HIP:	VP:	<b>WAY</b> project s.r.o. Jindřichův Hradec, Jarošovská 1126/II tel.: 384 321 494, 384 327 505 email: wayproject@wayproject.cz		
Projektant:	Kontroloval: <i>Šedivý</i> Ing. Michal Šedivý			Zodp. projektant: Ing. Michal Šedivý
Stavebník: Město Třeboň		Č. zakázky:	<b>945</b>	Paré č.:
Obec: Třeboň		Datum:	03/2018	
Stavba:  Třeboň, Krokova ulice - 2. část		Formát:	A4	
		Měřítko:		
		Stupeň:	<b>PDPS</b>	
Příloha:  Doklady k projektové dokumentaci		Číslo arch.: <b>27/17</b>	Číslo přílohy: <b>F 2</b>

# SEZNAM DOKLADŮ

## **Vyjádření k projektové dokumentaci:**

Přílohy: Mapa\_O17070063098.pdf

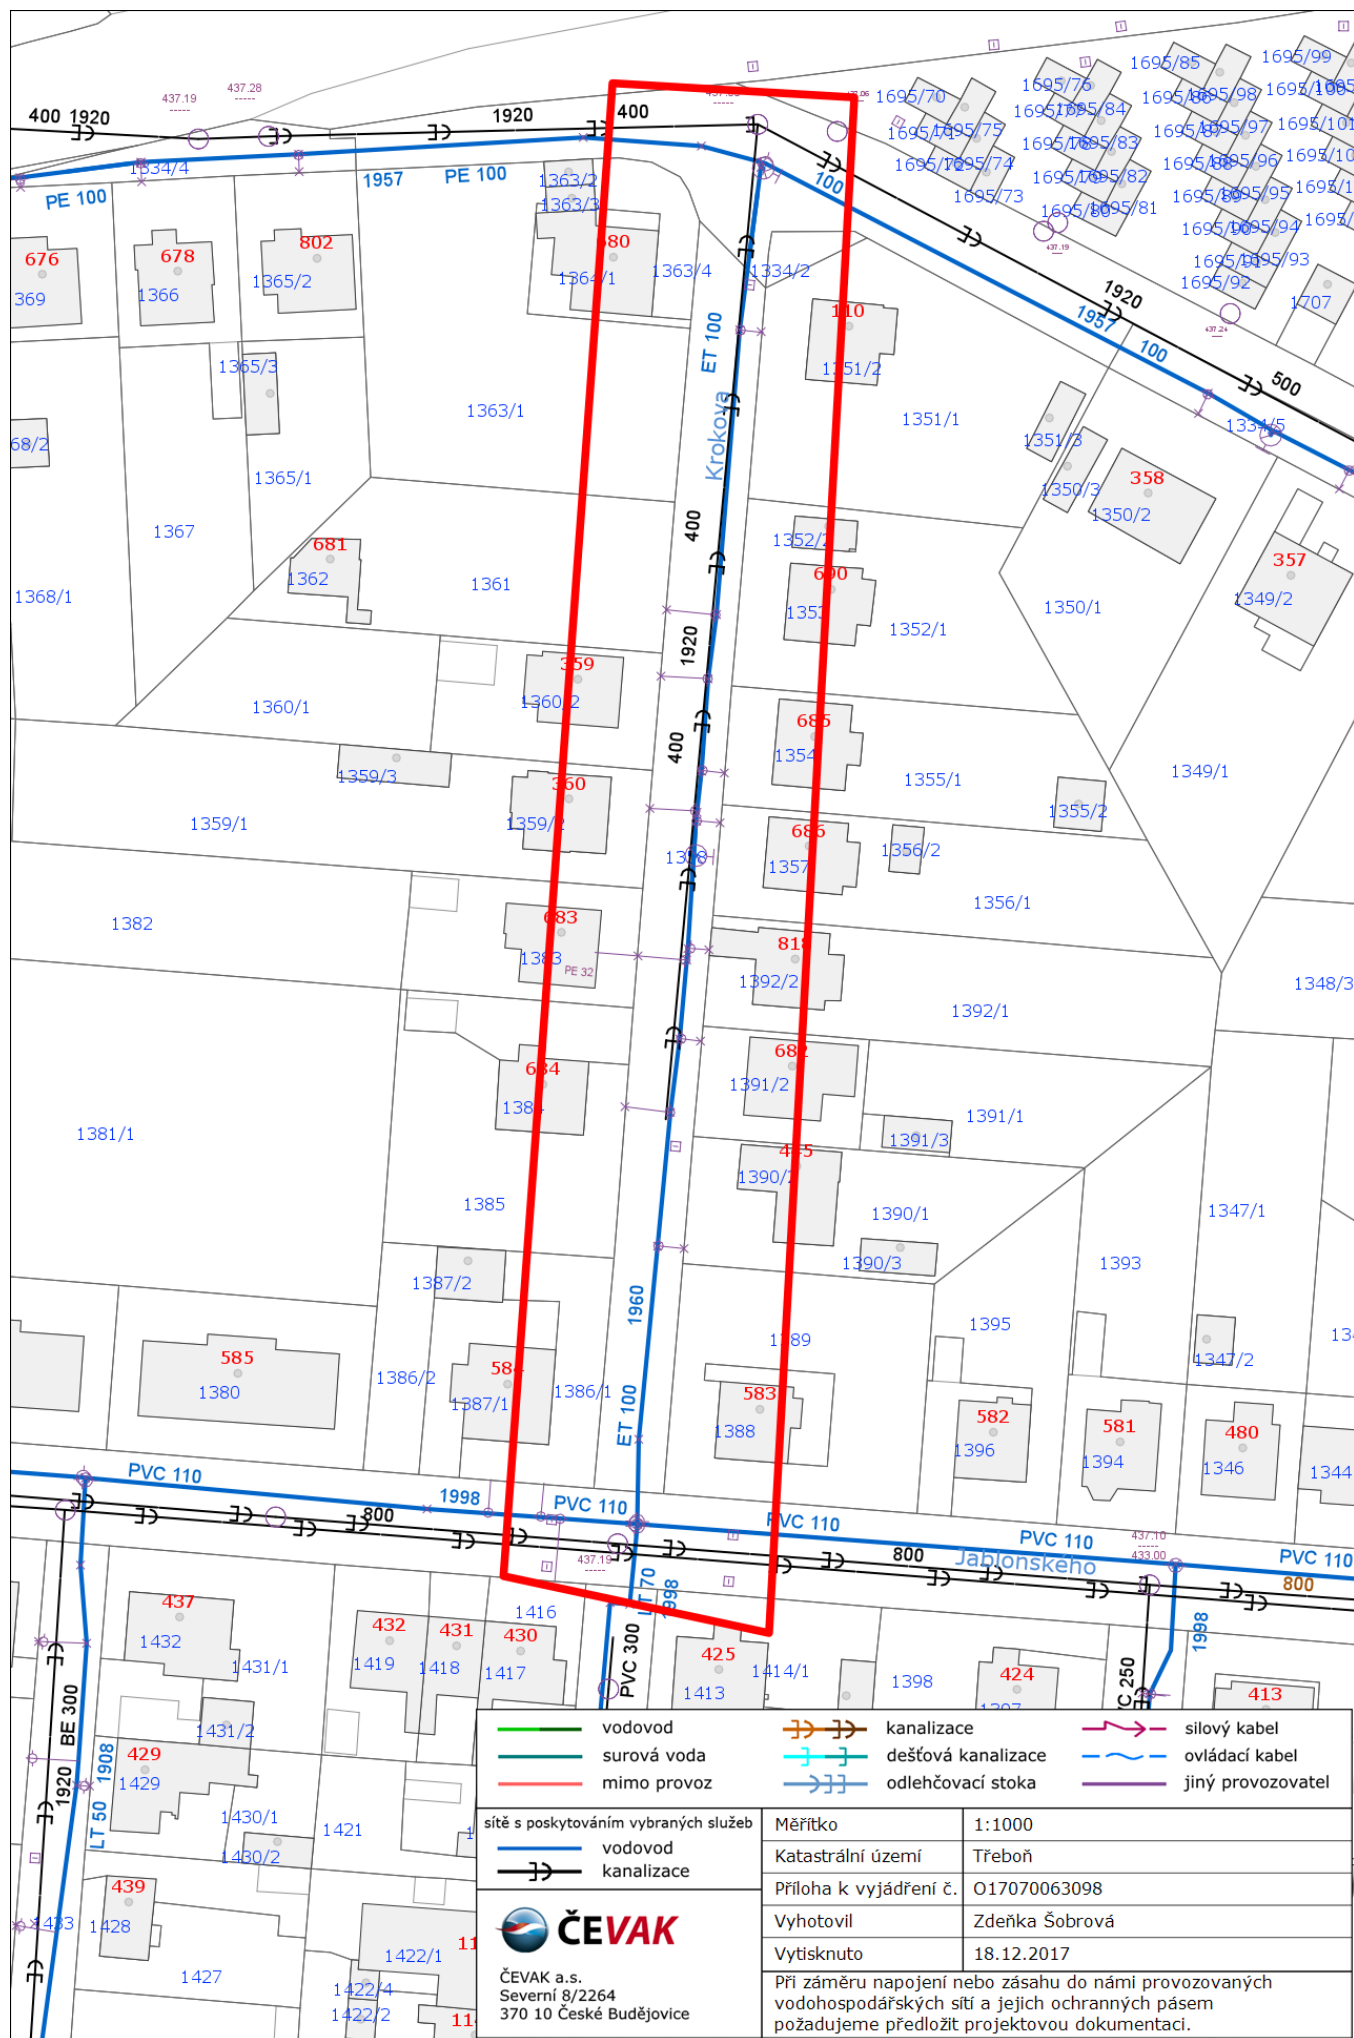
V zájmovém území neprovozuje společnost ČEVAK a.s. žádné sítě ani jiná zařízení.

V daném zájmovém území se nachází vodohospodářské sítě, případně ochranná pásma vodohospodářských staveb, které jsou v majetku města Třeboně a v provozování firmy Městská Vodohospodářská s.r.o. se sídlem Palackého náměstí 46/II, 379 01 Třeboň. Společnost ČEVAK je na základě smlouvy o poskytování služeb uzavřené s firmou Městská Vodohospodářská s.r.o. oprávněna k vydávání stanovisek k investiční činnosti stavebníků.
